PROVINCIA DI REGGIO EMILIA
COMUNE DI GUALTIERI

PIANO DI CLASSIFICAZIONE ACUSTICA

I^a Variante

RELAZIONE DI CONTRODEDUZIONE

A) TVOLA 01

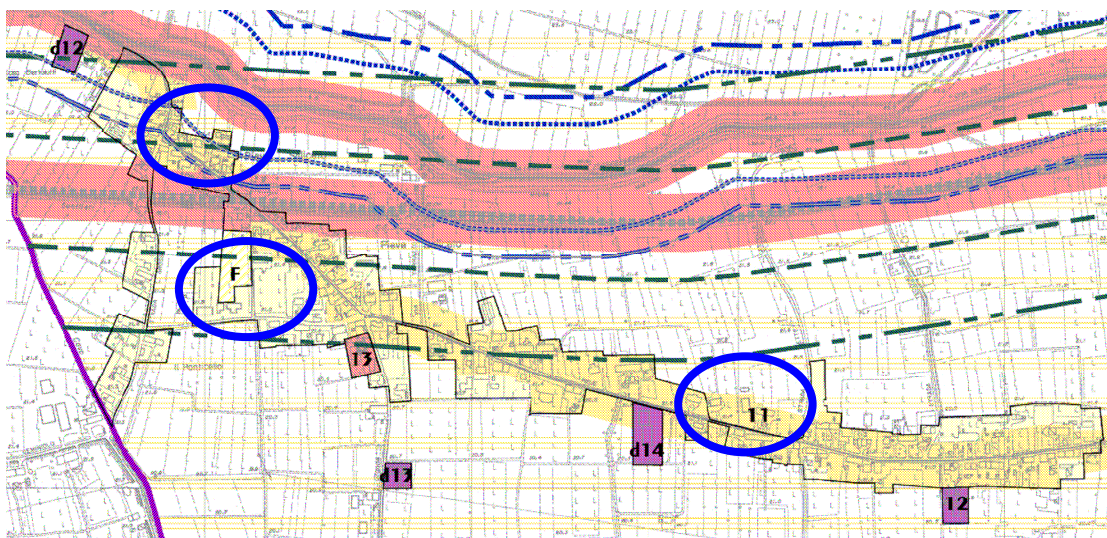
Il perimetro della UTO 11 è stato adeguato in seguito alla modifica del perimetro di territorio urbanizzato di PSC, ed è stato adeguato il perimetro della UTO F in recepimento della modifica del perimetro dell'ambito ANRc di PSC nei punti indicati dai cerchi blu.

Perimetro UTO 11 e UTO F, del piano Approvato

Perimetro UTO 11 e UTO F, del piano Controdedotto

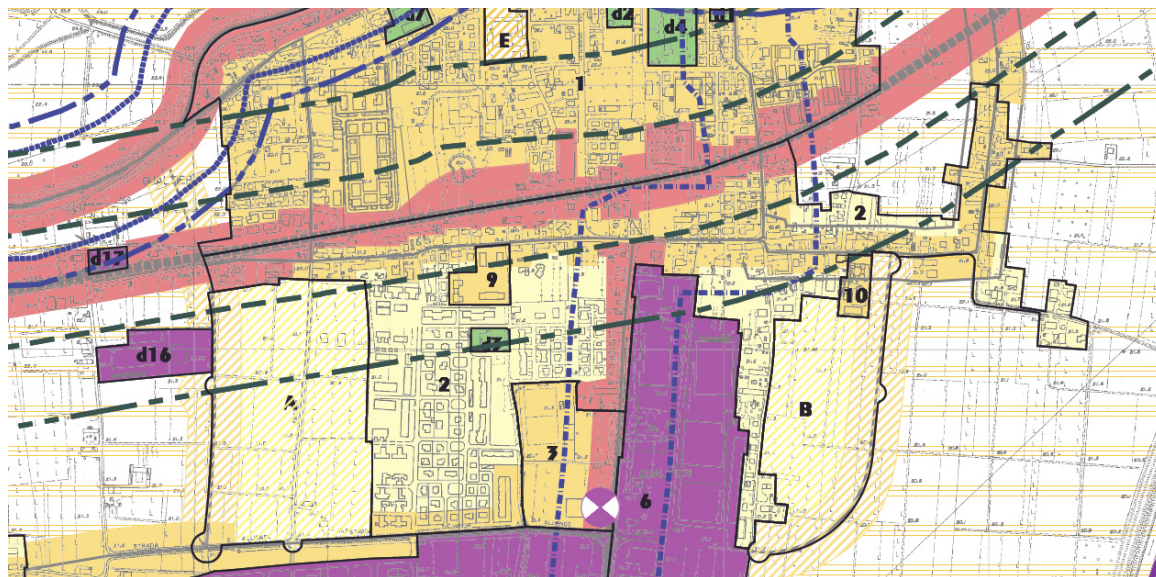
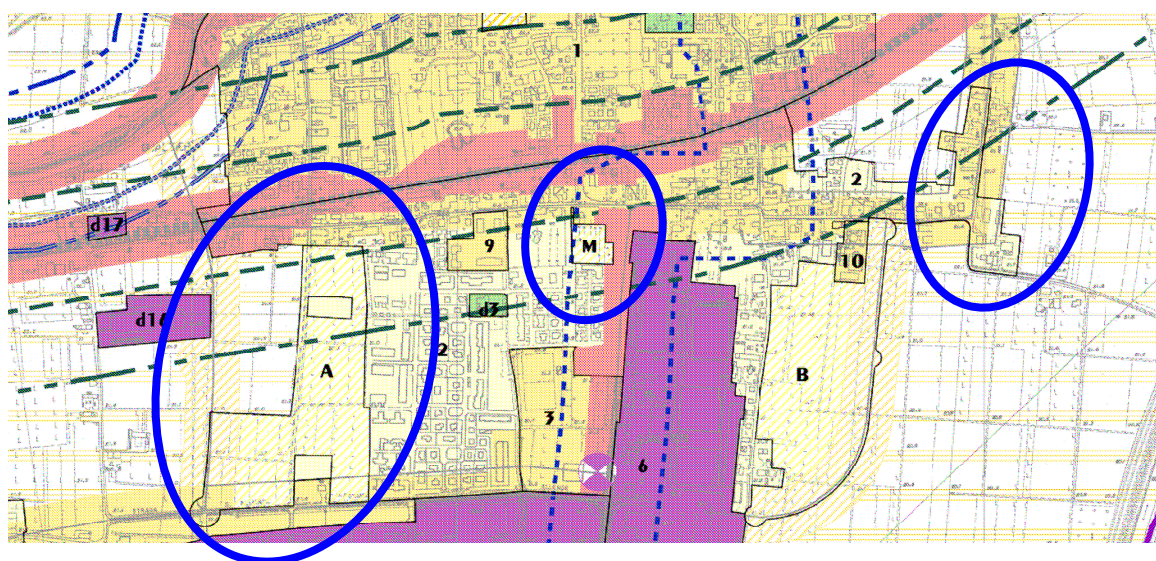
Il perimetro della UTO 2 è stato modificato anch'esso a seguito dell'adeguamento del perimetro di territorio urbanizzato nel settore est.

E' cambiato anche il perimetro della UTO A (ambito ANRa di PSC) ed è stata inserita la UTO M di progetto (ambito residenziale ANRe) classificato in classe II.

Perimetro UTO 2, UTO A di progetto del piano Approvato

Perimetro UTO 2, UTO A ed UTO M di progetto del piano Controdedotto

B) TVOLA 02

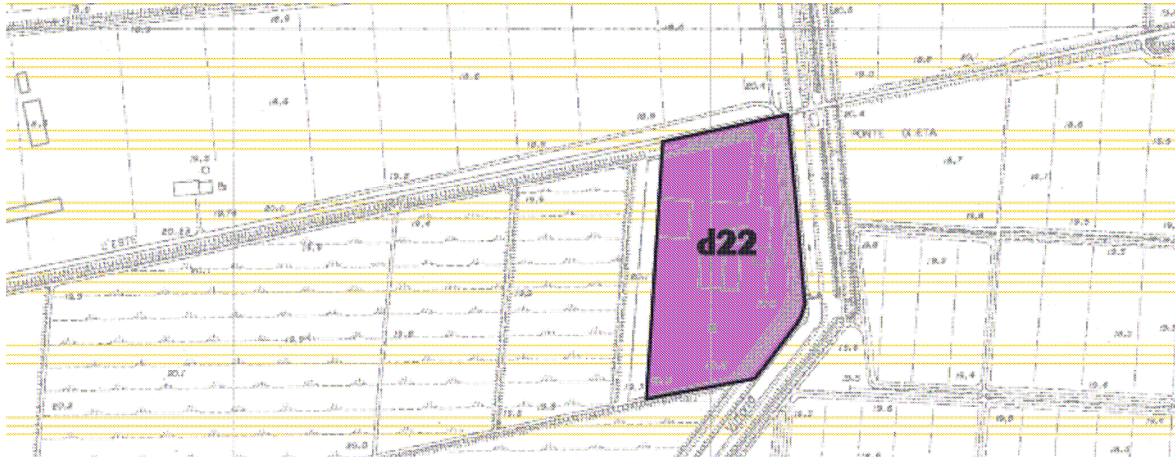
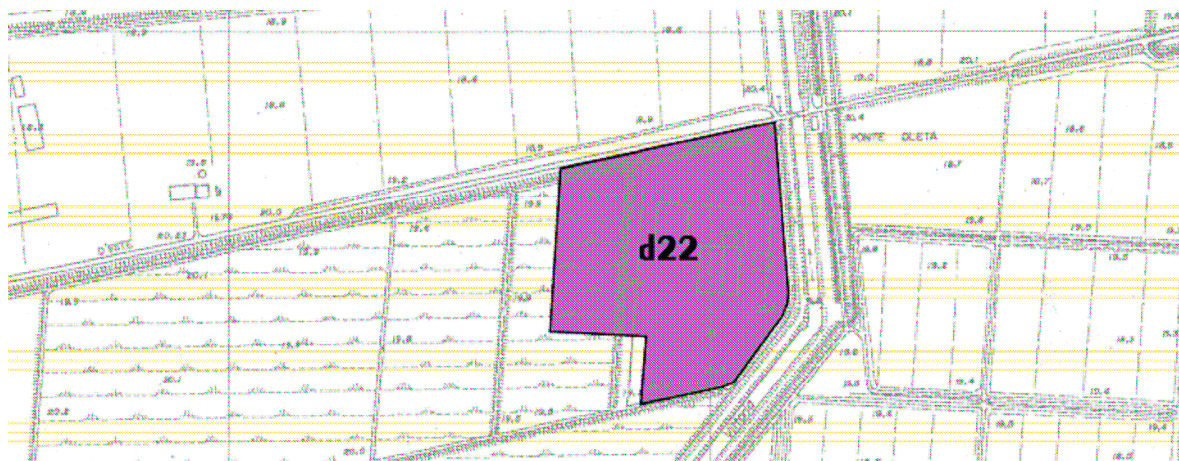
Il perimetro della UTO d22 è stato adeguato in seguito alla modifica del perimetro per recepimento variante al PRG.

Perimetro UTO d22 del piano Approvato

Perimetro UTO d22 del piano Controdedotto

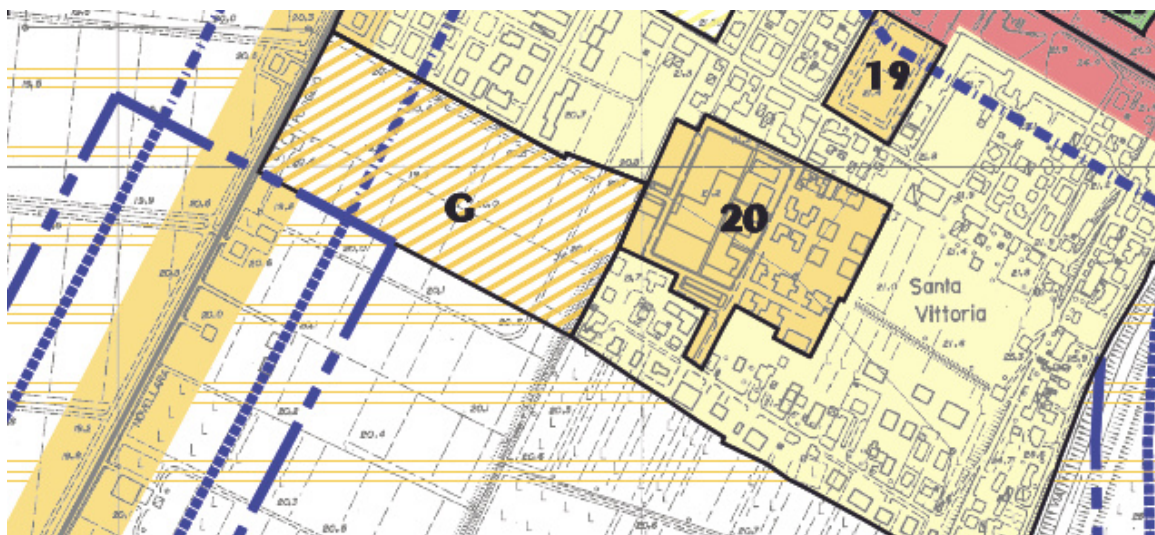
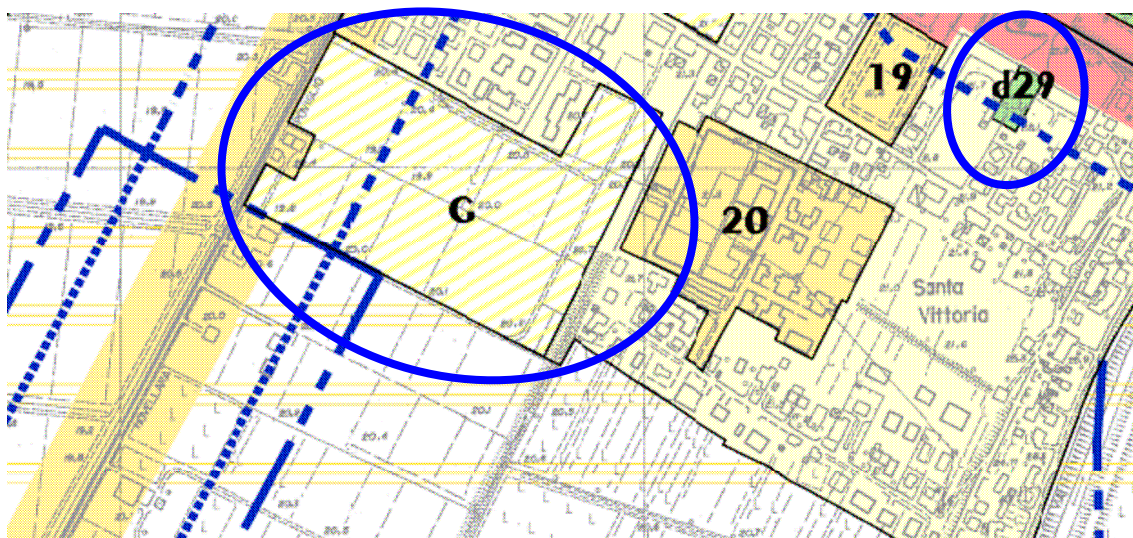
A seguito della modifica del perimetro dell'ambito ANRd di PSC è stato adeguato il perimetro della UTO G di progetto ed è stata riparametrata la classe acustica, viene dunque inserita in classe II. In risposta a osservazioni AUSL viene inserita anche la UTO d29 di classe I relativa alla scuola materna statale Arcobaleno.

1. Le aree sensibili, classificate in classe I° non sono completamente censite, mancano i luoghi di culto e di silenzio (Chiese e cimiteri) e la scuola materna statale Arcobaleno di Santa Vittoria .
2. Alcune aree di espansione residenziale collocate a ridosso di arterie stradali e ferroviarie con conseguente incongruenza di classificazione acustica (in particolare le aree A - B - F) in fase di POC e successivamente di PUA, si dovranno prevedere delle fasce di rispetto e mitigazione per gli impatti generati o dalla variante stradale o dalla ferrovia , per limitare i possibili impatti emissivi e di rumore. Tali aree dovrebbero essere dotate di schede specifiche con indicata la valutazione di impatto acustico e relativi criteri di sostenibilità.
3. Il parere Arpa a pag. 4 si dovrebbe così modificare: da il punto 4.1 a il punto 5.1 – PIANO DI RISANAMENTO

Perimetro UTO G di progetto del piano Approvato

Perimetro UTO G di progetto del piano Controdedotto e UTO d29

In accoglimento parziale dell'osservazione si inserisce la UTO D29 di classe I relativa all'ambito scolastico "scuola materna statale Arcobaleno" in località Santa Vittoria. Viene dunque adeguata la relazione illustrativa al paragrafo 4.1 come segue

Viene inoltre modificata la Tavola 02 in località S.Vittoria come riportato al capitolo 2.
